# **Avis délibéré de l'Autorité environnementale sur le projet de la ZAC Bercy-Charenton (75) : dossier de création et mise en compatibilité du PLU de Paris**

**n°Ae : 2016-77**

Figure 2 : Situation foncière actuelle de Bercy-Charenton<sup>6</sup>

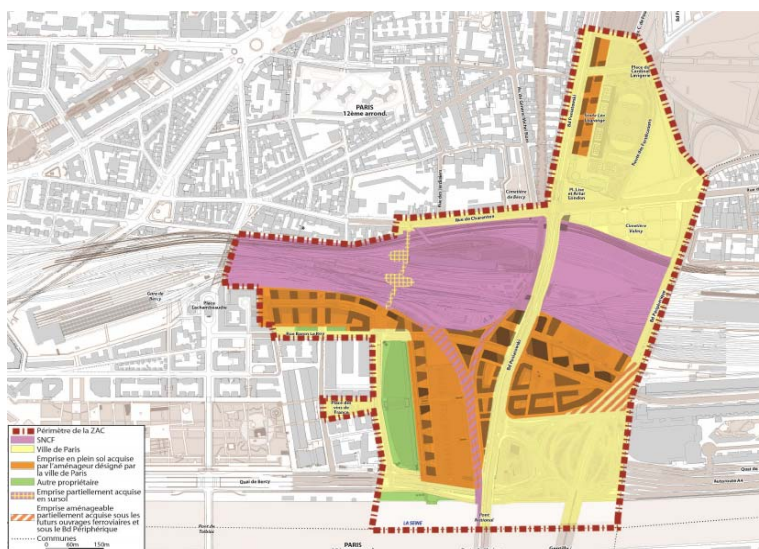
<sup>6</sup> Source rapport de présentation - page 9 - ce schéma a deux intitulés contradictoires (stratégie foncière - situation actuelle

Figure 5 : Cartographie sonore du projet de jour - Laeq. (6 - 22 heures) (source étude d'impact, page A - 23)

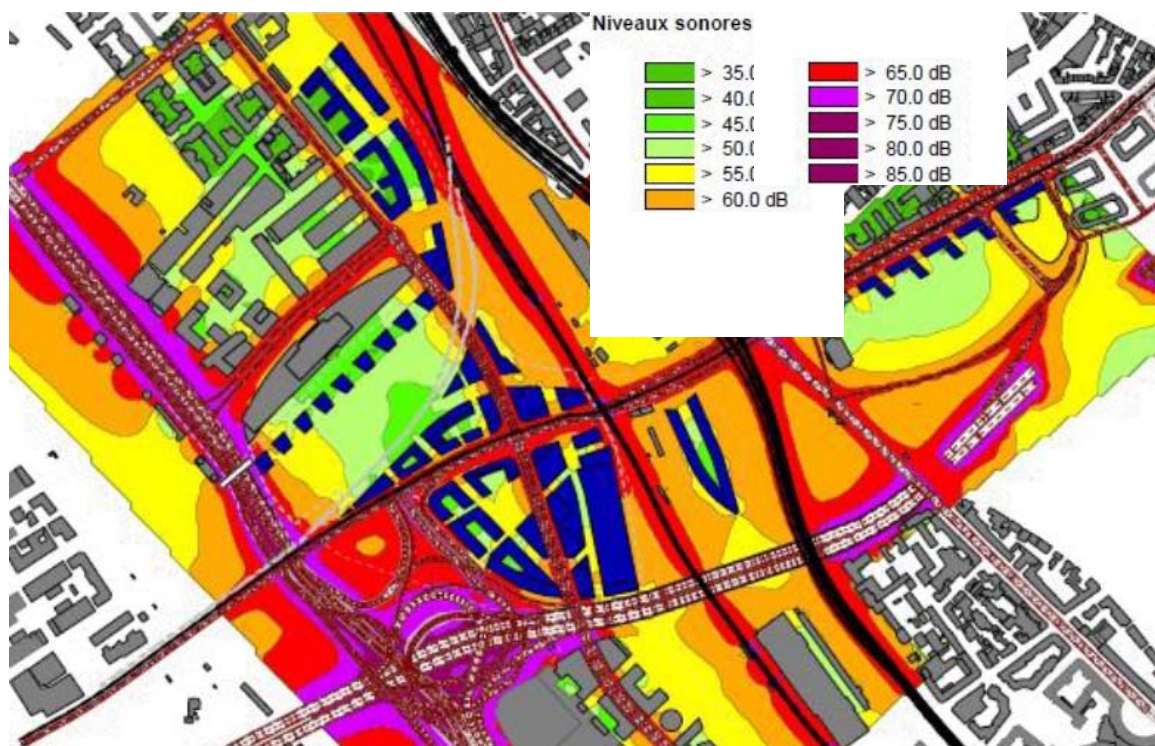
*L'Ae recommande d'une manière générale de mieux identifier les engagements de résultats, et si ce n'est pas possible de moyens, que prend à ce stade le maître d'ouvrage et de façon particulière d'étudier dans le programme la possibilité d'un transfert de la zone logistique actuellement au bas de l'immeuble Lumière vers l'hôtel logistique afin de réduire les nuisances sonores pour les logements de la rue du Levant.*
